SECRETARIA MUNICIPAL DE MEIO AMBIENTE, URBANISMO E SUSTENTABILIDADE
COMISSÃO DE ANÁLISE URBANÍSTICA E GERENCIAMENTO - DEL/SMAMUS
PARECER

PARECER N° 072/2022

PROCESSO:	002.343746.00.9.00000
INTERESSADO:	Prefeitura Municipal de Porto Alegre (PMPA)
LOCAL:	Prq. Farroupilha, 1 (provisório)
ASSUNTO:	Aprovação de EVU

A CAUGE, em reunião realizada em 03/08/2022, aprova EVU para Projeto Especial de Impacto Urbano de 2º Grau (pranchas 19872110), considerando:

AMPLIAÇÃO ACESSO VEÍCULOS
(AV. OSVALDO ARANHA)
Escala: 1:100

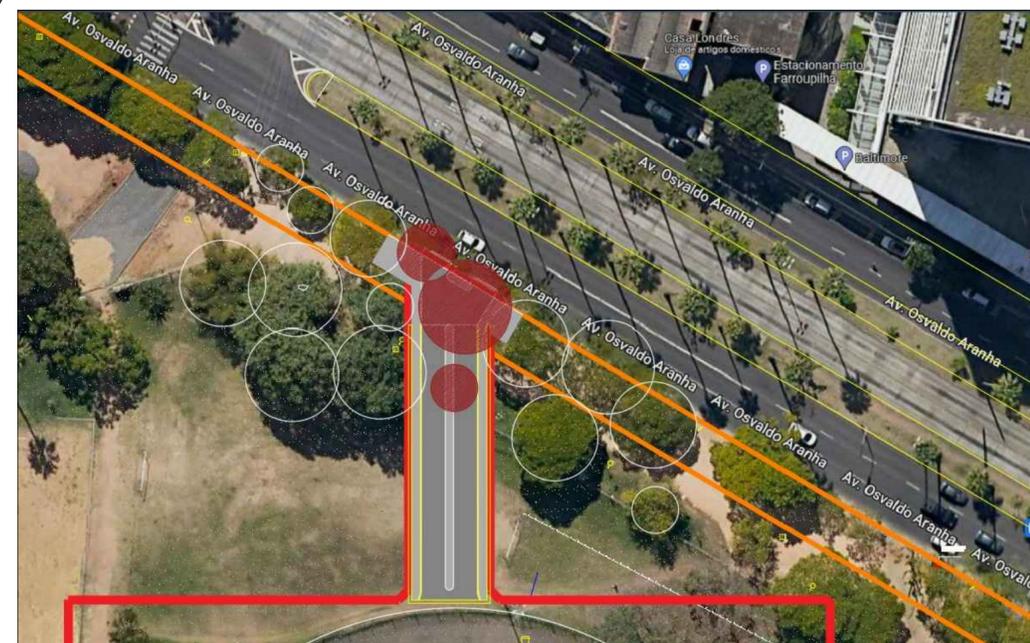
- Representar em planta acesso recuado às cancelas de entrada do estacionamento, prevendo espaço para acumulação antes do controle de acesso (espaço para 05 carros), de forma a evitar qualquer interferência no passeio e na via, pois existe um movimento de conversão semaforizada muito próximo ao acesso previsto.
- Indicar vagas de PCD e idosos conforme legislação.
- Demonstrar acessibilidade no passeio e área de circulação de acesso ao estacionamento, e também junto à FTP.
